# 不具合箇所説明図

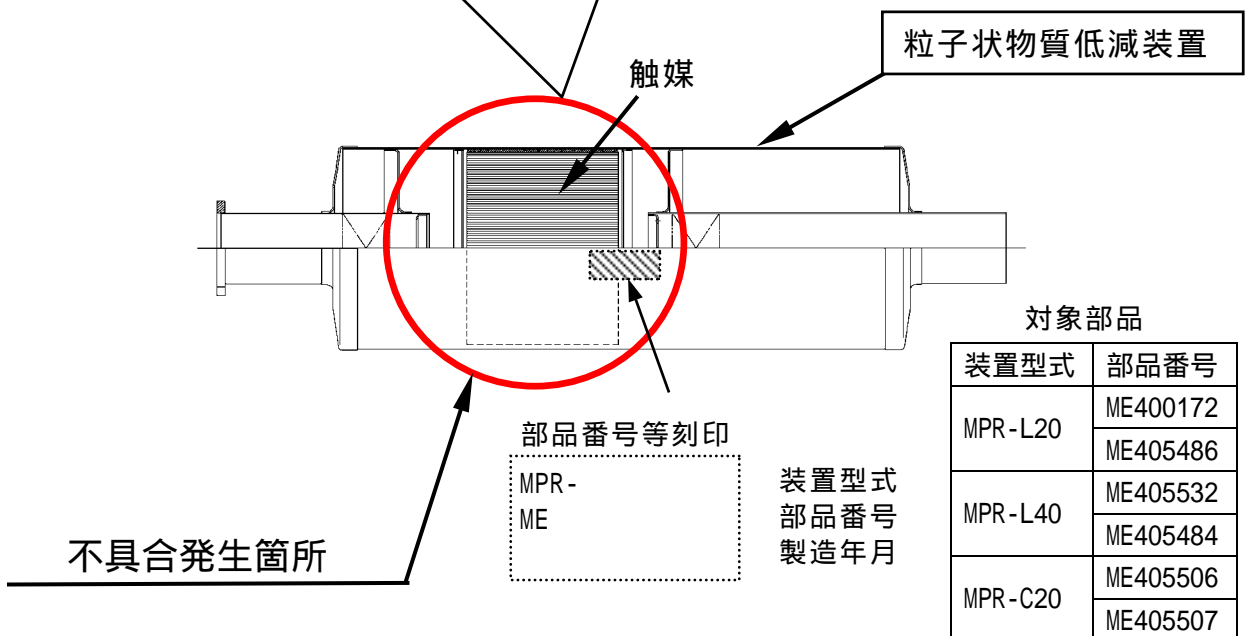
PM低減装置において、触媒の固定方法が不適切なため、使用状態により触媒の固定が弛むものがある。そのため、そのままの状態で使用を続けると、触媒が装置内壁と干渉して異音が発生し、最悪の場合、触媒が破損して、性能基準を満たさなくなるおそれがある。

**改善の内容**  
PM低減装置が装着されている車両にあっては、当該PM低減装置を点検し、対象となる装置が装着されている場合は、当該PM低減装置を対策品に交換する。

注：□は、交換部品を示す。
